INFORME FINAL DE
AUDITORIA
Con Informe Ejecutivo

Proyecto N° 2.15.04

AULAS MODULARES

Auditoría de Relevamiento

**Escuela Infantil N° 5 y Escuela N° 9 DE 19
Varela 2751**

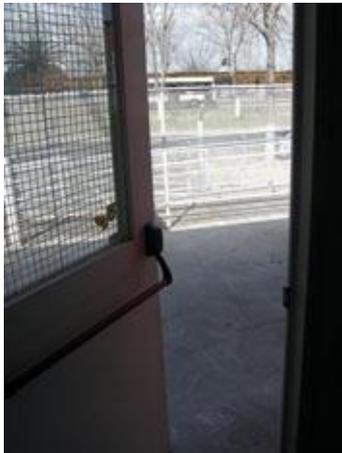
Todas las ventanas del edificio están con sus paños superiores inmovilizados por tener su herraje de apertura/cierre a una altura inaccesible y carecer de brazos de sostén

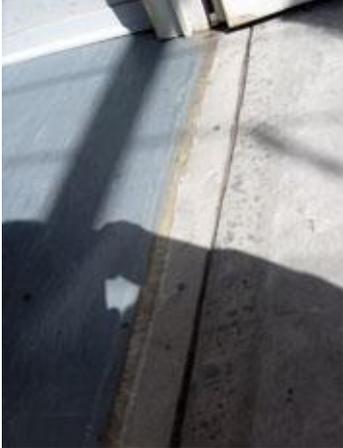
Vista interior del SUM (donde se realizan entre otras actividades, las clases de Educación Física). El piso es de alisado de cemento, cuya textura resulta áspera y desprende polvillo.
